Problemas al cambiar el termostato en frigoríficos y congeladores - planta 80

Fig. 1. Termostato Atea

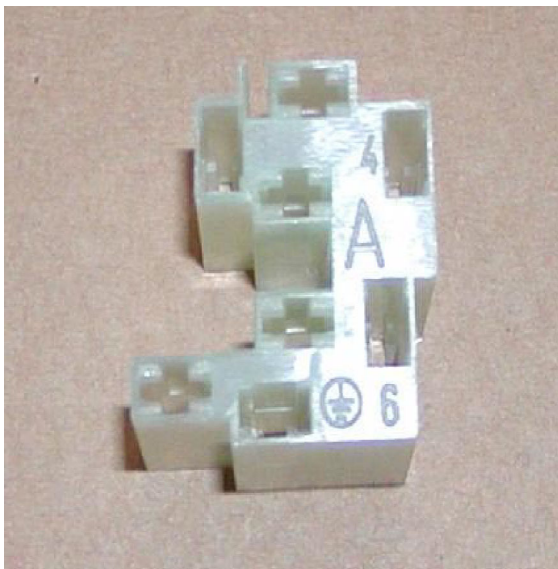
Si se cambia el termostato RANCO en lugar de ATEA o ATEA en lugar de RANCO, el bloque de conexión del termostato debe girarse 90 grados.

Para ello, primero deben soltarse los conectores AMP y, después de girar el bloque de conexión, deben volver a ponerse en la posición correcta. En el bloque de conexión, la identificación es R para RANCO y A para ATEA.
